AYUNTAMIENTO CONSTITUCIONAL
DE MADRID.

Negociado de *Ensanche.*

CLASE *Reforma.*

Expediente promovido por D. Manuel
de Cordova, solicitando permiso para eje-
cutar varias obras en la casa n.º 43, calle
del Sur.

Casa n° 43 Calle del Sur.

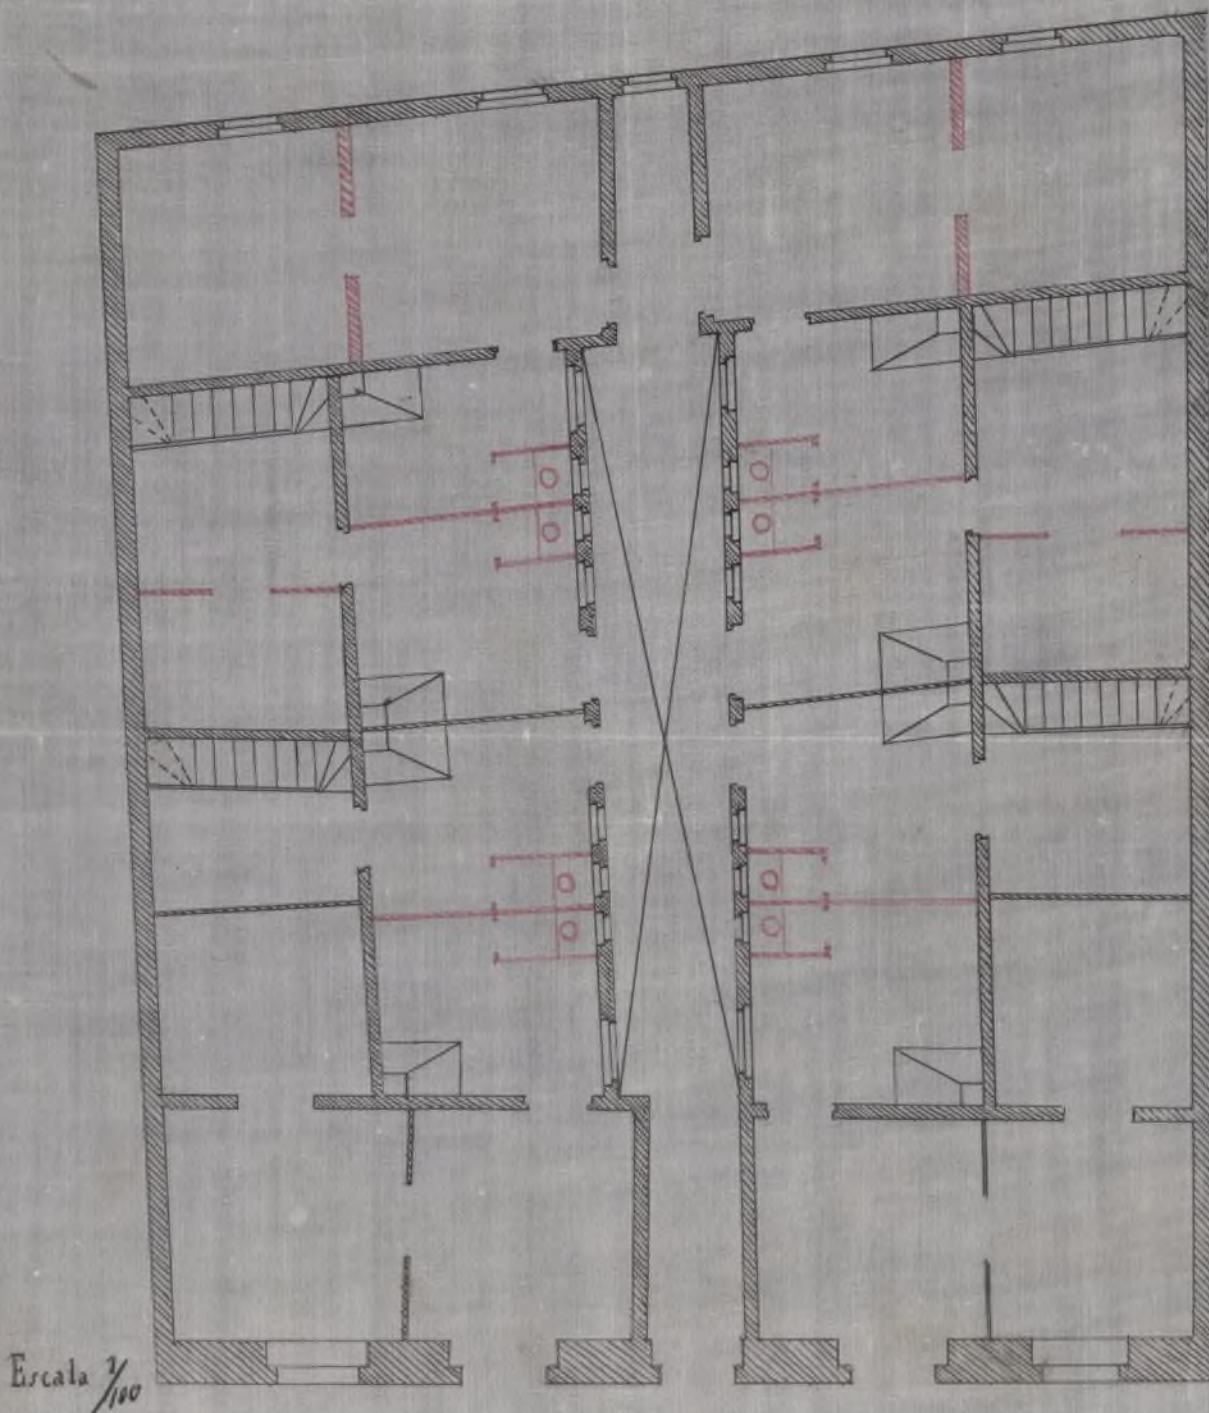
Examinado el adjunto plano y memoria, que nuevamente presenta el interesado, firmado por el Arquitecto D. Isaac Rodríguez Arrial, debo manifestar a V. S. S., que está perfectamente determinado el servicio de retretes que se exigio al presentar el anterior proyecto; pero respecto a la cruzia posterior, debo advertir aunque sintiendo tener que molestar la atención de V. S. S., que en el proyecto anterior se destinaba a patio dicha cruzia y en el actual se observa, que se destina a habitación, por lo cual dicha cruzia debía estar representada con tinta carmin como obra nueva cuyas condiciones no se especifican, pues para este caso se tiene reclamada la presentación del plano de la Sección del muro de contención que sirve de medianería de testero, origen de la primitiva denuncia, a fin

de conocer la forma con que aquella se pensaba re-
forzar; por lo cual considero indispensable se llene di-
cho requisito promitiendolo en conocimiento del propietario
a dicho objeto, sin el cual no me es posible dar por
ultramada esta peticion.

Seccion por A.

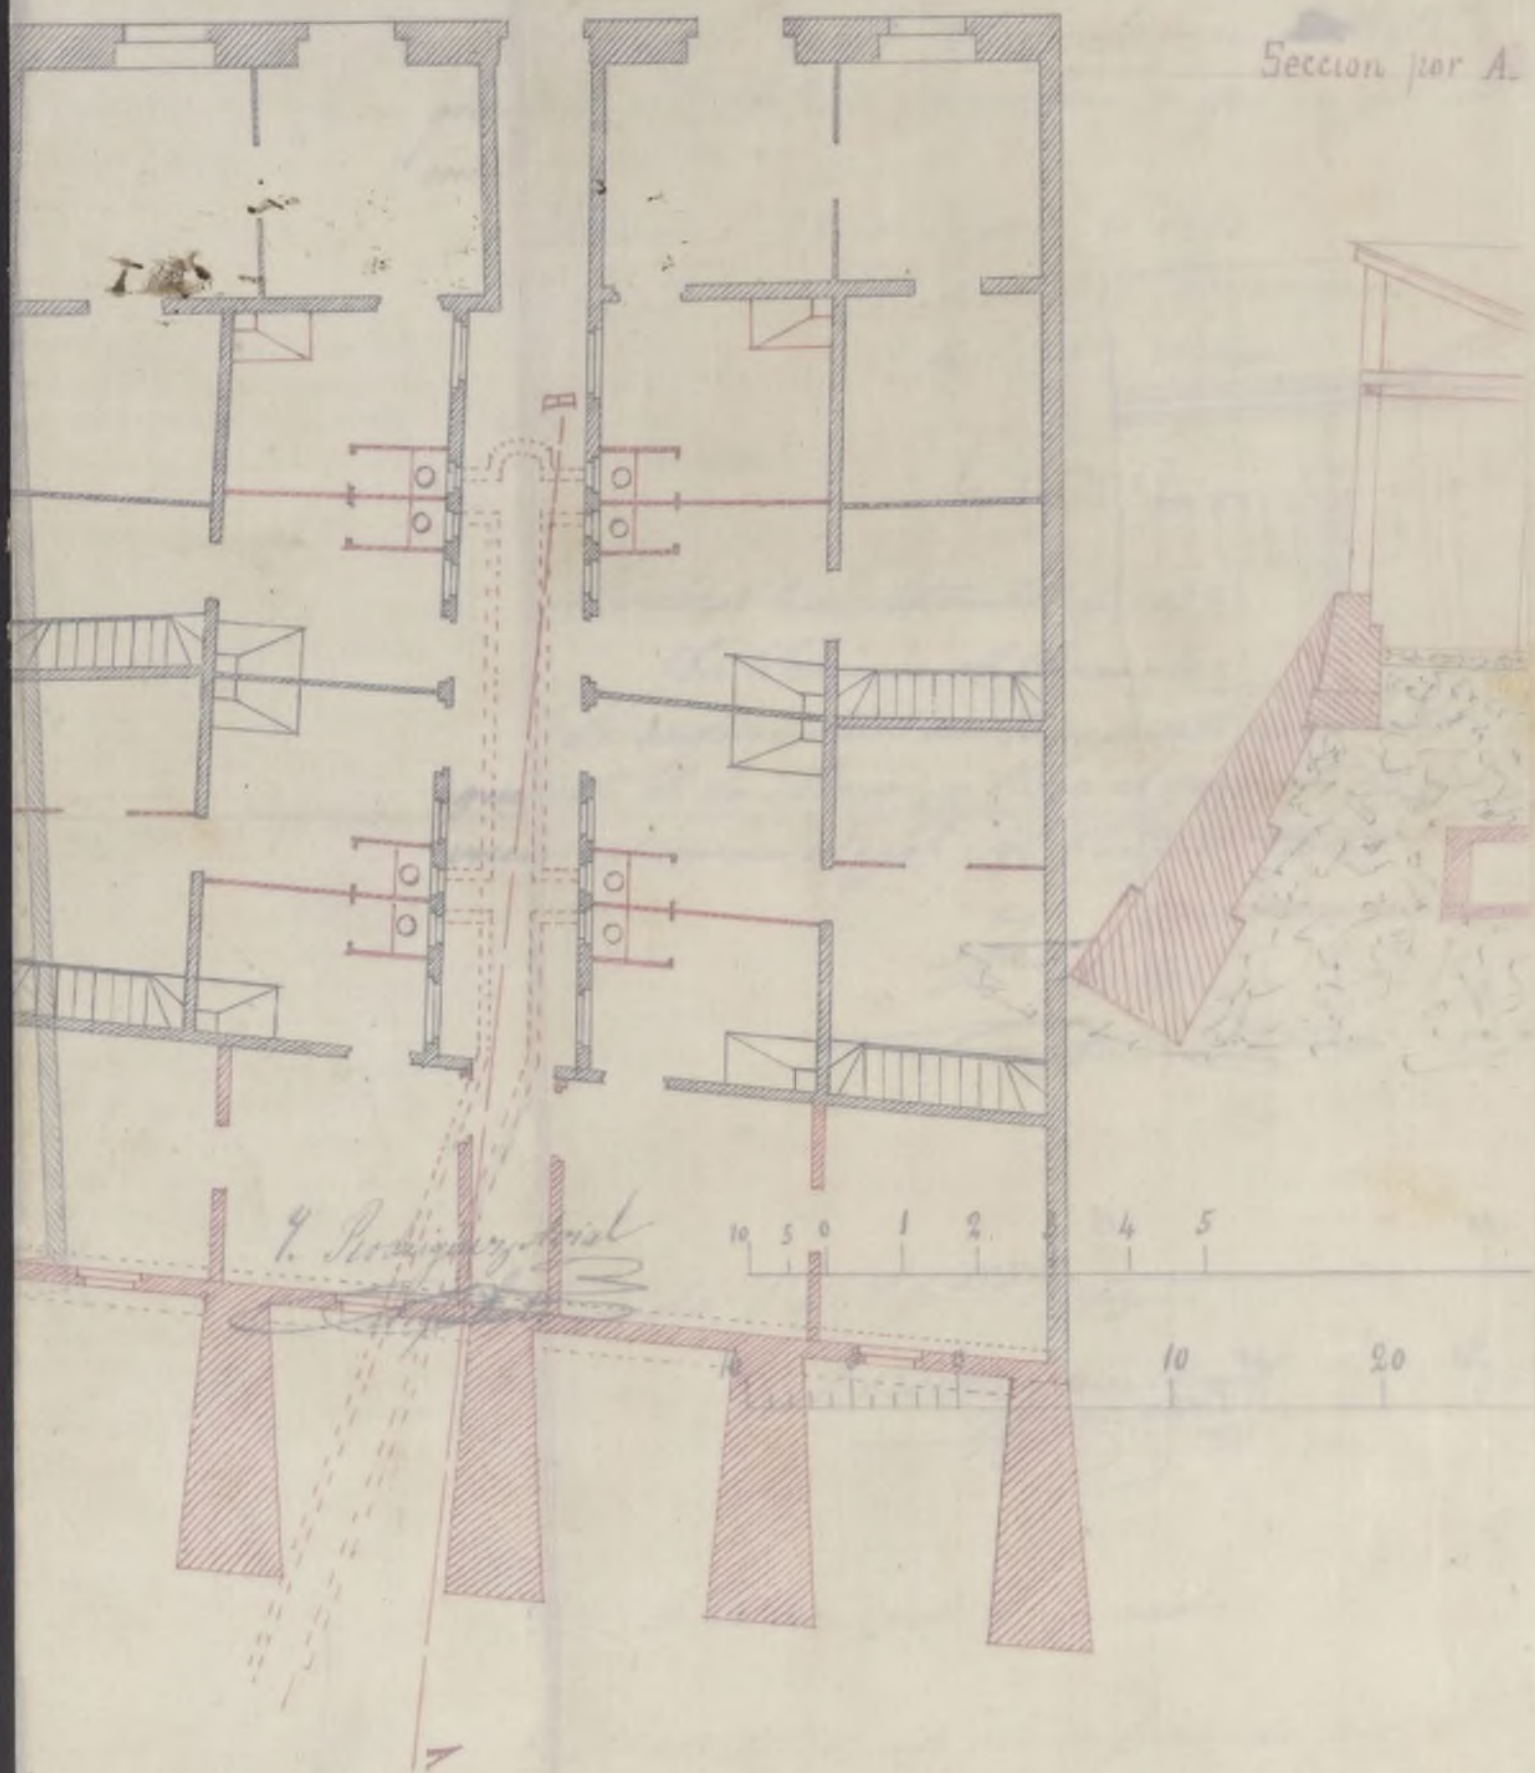
de la calle del Sur, debo manifestar á V. S. S. que no hallo
inconveniente en que se conceda la licencia que tiene solicitada
para la construccion de la traviesa de testero reforzada con botaviles,
segun se manifesta en la planta y seccion ultimamente presen-
tados; advirtiendose, que estas obras deberán ejecutarse bajo direccion
de Facultativo legalmente autorizado y con sujecion al estado plano
y disposiciones vigentes de Policia urbana.
